Modification proposée 1775

Sujet : Calcul des structures (partie 9)

Titre : Valeurs d'aléa sismique pour le calcul des bâtiments visés par la partie 9

Figure [\[A-1.1.3.1. 4\)\]](#) A-1.1.3.1. 4)

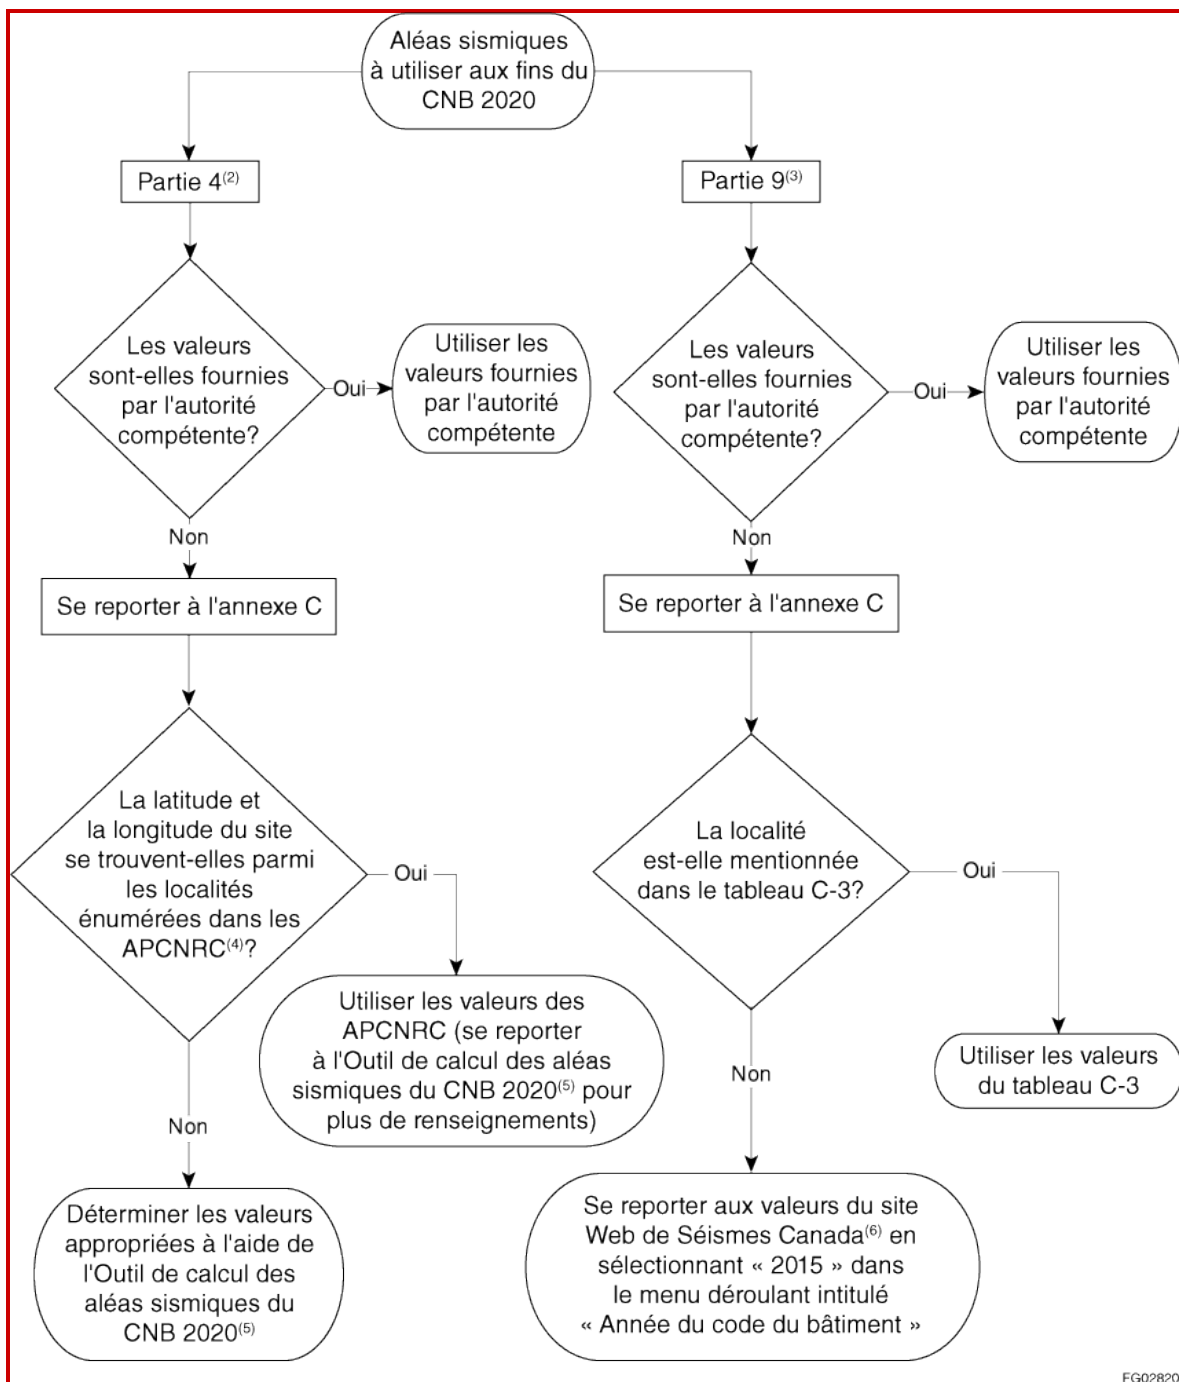
La figure A-1.1.3.1. 4) illustre comment déterminer les valeurs d'aléa sismique à utiliser dans l'application des dispositions sismiques de la partie 4 et de la partie 9.

Détermination des valeurs d'aléa sismique à utiliser aux fins de la partie 4 et de la partie 9

Figure 1 : Graphique des répercussions sur l'ensemble des localités

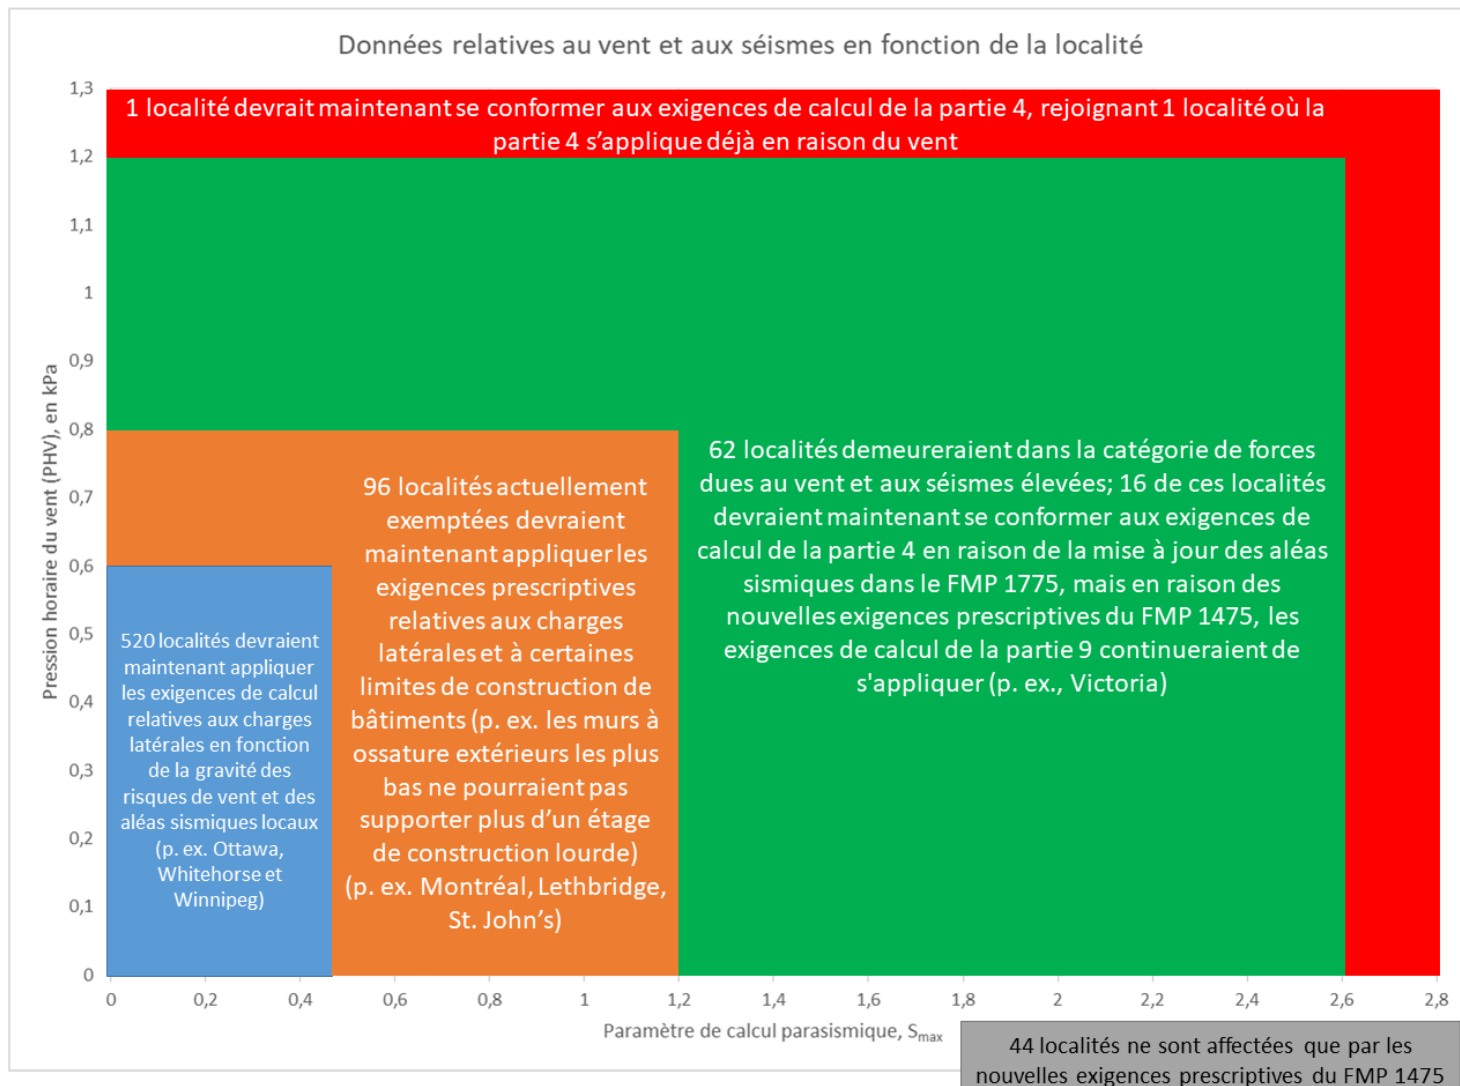
Dans le CNB 2020, il y a 63 localités auxquelles les exigences relatives aux forces dues au vent et aux séismes élevées s'appliquent. Parmi ces localités, 62 demeureraient dans cette catégorie (voir l'**annexe C** et la **figure 1**, ombrage vert) sans modification de la limite du nombre d'étages de construction lourde pouvant être supportés par le mur à ossature extérieur le plus bas. L'autre localité (voir la **figure 1**, ombrage rouge) devrait se conformer aux exigences de calcul de la partie 4 en raison de la mise à jour de l'aléa sismique dans le FMP 1775.

Le FMP 1475 élargirait l'application des exigences de calcul de la partie 9 et ferait en sorte que 16 localités (voir la **figure 1**, ombrage vert) n'auraient pas à se conformer aux exigences de calcul de la partie 4 en raison de la mise à jour de l'aléa sismique dans le FMP 1775.

Une localité dont les charges dues au vent dépassent celles de l'application de la partie 9 dans le CNB 2020 ne serait pas visée par l'application de la partie 9 malgré les modifications apportées aux seuils dans le FMP 1475 (voir la **figure 1**, ombrage rouge).
